Projekt: HWS Eferdinger Becken - GP
 GZ.: 2014 063

**Hochwasserschutz Eferdinger Becken /Generelles Projekt
 Bürgerinformation /Ortsteile Feldkirchen an der Donau** **55**

Bürgerinformation Ortsteile Feldkirchen an der Donau, Gemeindeamt, 6.7.2016

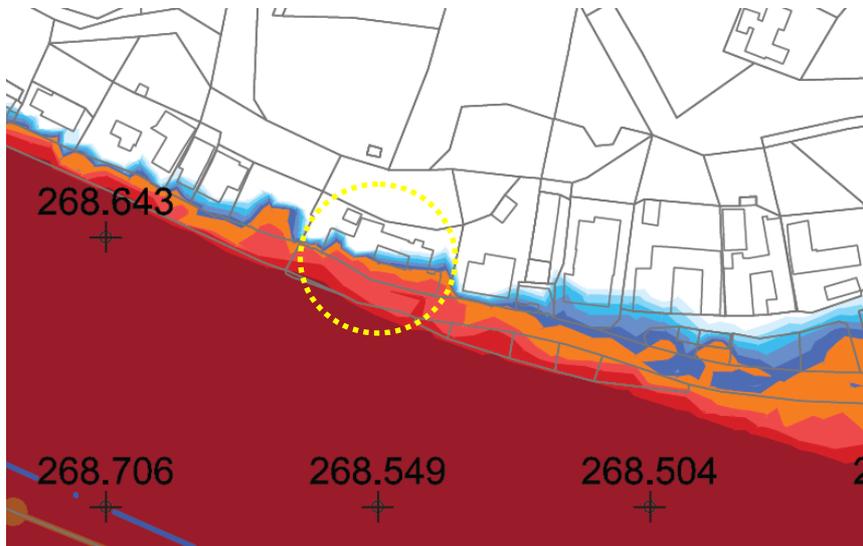
Teilnehmer (o.T.): /rc/ag Teils Hr. Stirmayr Betroffene aus den einzelnen Ortsteilen	Zuständig	Termin	Punkt Status
<p>Landshaag: Hr. HÖFER – Unterlandhaag 74</p> <p>Hr. Höfer regt an den Mühlgraben (km 2158,6-2159,0) zu räumen</p> 			55.1
<p>Landshaag: Fr. PETERSIL – Landshaag 42</p> <p>Hatte das Wasser im Wohnraum – bis zum 1. Stock. Schutz?</p>  <p>Stellungnahme:</p>			55.2

Wassertiefe HW2013 lt. Abflussmodell = ca. 268,60mü.A.

Eingangshöhe EG = 266,96mü.A.

Überflutung im Wohnbereich mit 0,5m wie angegeben ist plausibel.
Die Nachbargebäude sind aber nicht betroffen, daher nur Schutz für das Objekt Nr. 42.

HWS Mauern:	
Höhe 0 – 1,5m, Länge = 8,0m + 10m	3.000,- x 18 = 54.000,-
Höhe 3,0m, Länge = 40m	4.300,- x 40 = 172.000,-
Höhe = 2,0m, Länge = 13m	3.900,- x 13 = 50.700,-

Mobilelemente:	
Höhe 2,0m, Länge = 10m + 10m	4.000,- x 20 = 80.000,-
Höhe 3,0m, Länge = 6m (Rampe)	5.000,- x 6 = 30.000,-

<p>Summe ca. EUR 400.000,-</p> <p>Schaden ist noch zu ermitteln, wir gehen aber davon aus, dass ein HW Schutz nicht förderfähig ist aufgrund mangelnder Wirtschaftlichkeit.</p>			
<p>Landshaag:</p> <p>Anrainer wiesen darauf hin, dass möglicherweise nachstehende Nachbarn das Wasser im Wohnraum hatten:</p> <p>Hr. MARISCH Josef Oberlandshaag 68 Hr. ZAUNER Wolfgang Oberlandshaag 62 Hr. LOISL Christian Oberlandshaag 52</p>  <p>Hr. MARISCH Josef Oberlandshaag 68 HW2013 = ca. 269,10mü.A. EG = 268,96mü.A.</p>			55.3

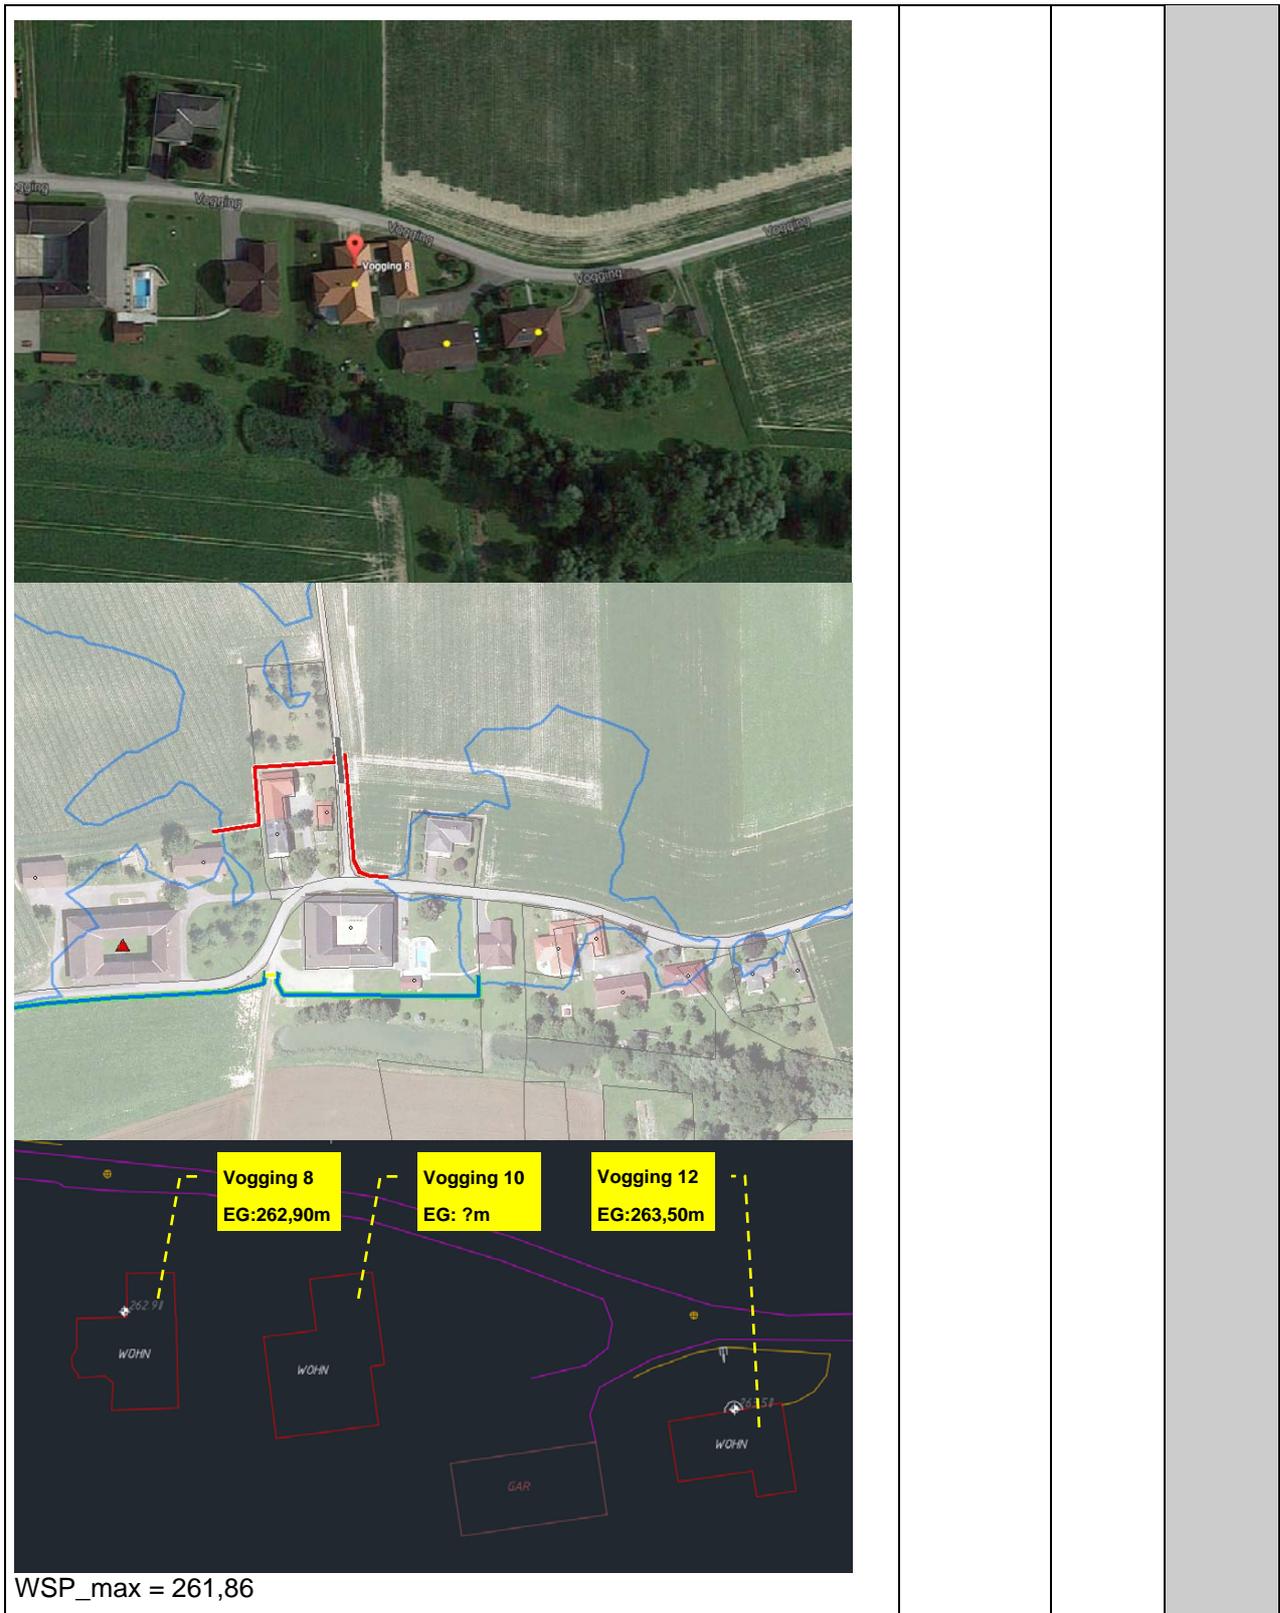
<p>Vogging:</p> <p>Planposition 1, Adresse Vogging 3, Fam. DOPPELHAMMER, die WT war dort beim HW2013 nicht so hoch. Maßnahmentrasse soll laut Planskizze ausgeführt werden.</p> <p>Vor Ort Begehung ist durchzuführen.</p>	weco		55.7 noch offen
<p>Vogging:</p> <p>Anwesend sind die Bewohner der Adressen Vogging 8 / 10 / 12. Es gibt dort einen gewidmeten Wohnraum in einem Tiefgeschoss -> Rücksprache bei Baubehörde Feldkirchen a.d.Donau notwendig</p>	weco Gde FK.		55.8 erledigt
